Sz.S.POO.SZP.3810/11/2025

Dostawa sprzętu medycznego w ramach zadania pn. „Przebudowa z modernizacją i doposażenie Szpitalnego Oddziału Ratunkowego oraz Zakładu Radiologii i Diagnostyki Obrazowej Szpitala Specjalistycznego w Brzozowie Podkarpackiego Ośrodka Onkologicznego Sygn. Sz.S.P.O.O. SZP 3810/11/2025

W związku z pytaniami złożonymi w niniejszym postępowaniu, zamawiający udziela następujących odpowiedzi:

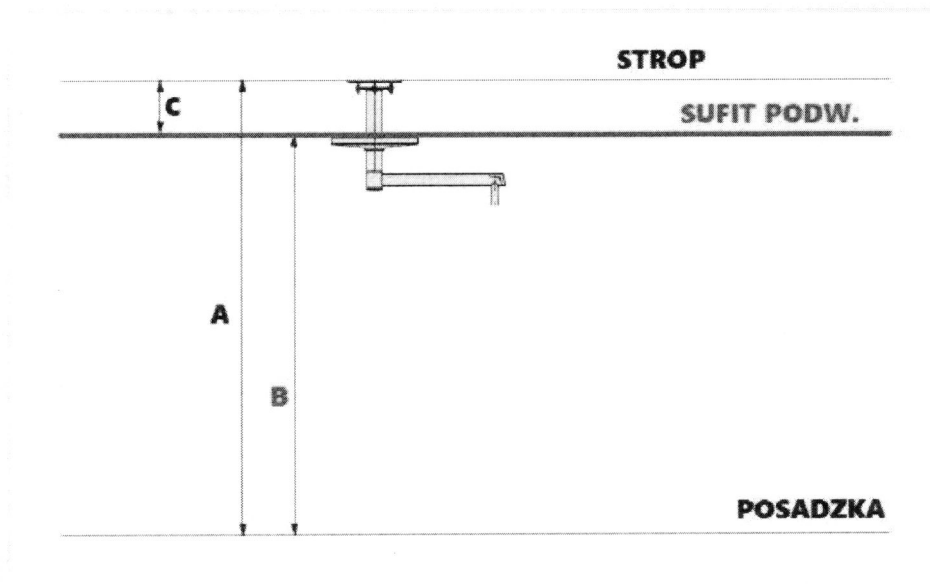
Czy w miejscu montażu doprowadzone są wszystkie potrzebne przewody do podłączenia lamp? Jeśli nie to czy wykonawca musi je doprowadzić we własnym zakresie i jaka jest odległość do rozdzielni?

Odpowiedź: Tak, przewody są doprowadzone.

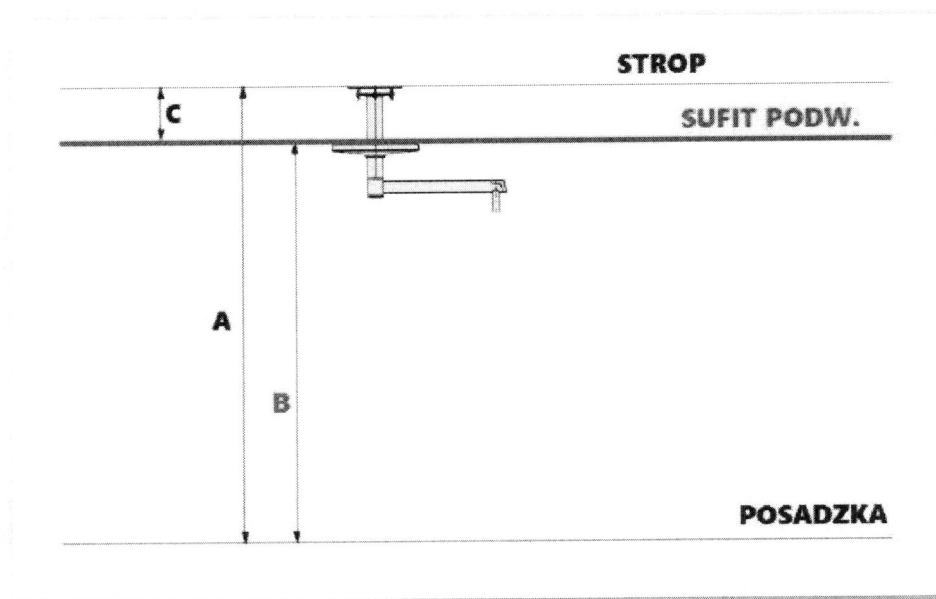
Czy w miejscu montażu doprowadzone są wszystkie potrzebne przewody do podłączenia lamp? Jeśli nie to czy wykonawca musi je doprowadzić we własnym zakresie i jaka jest odległość do rozdzielni?

Odpowiedź: Tak, przewody są doprowadzone.
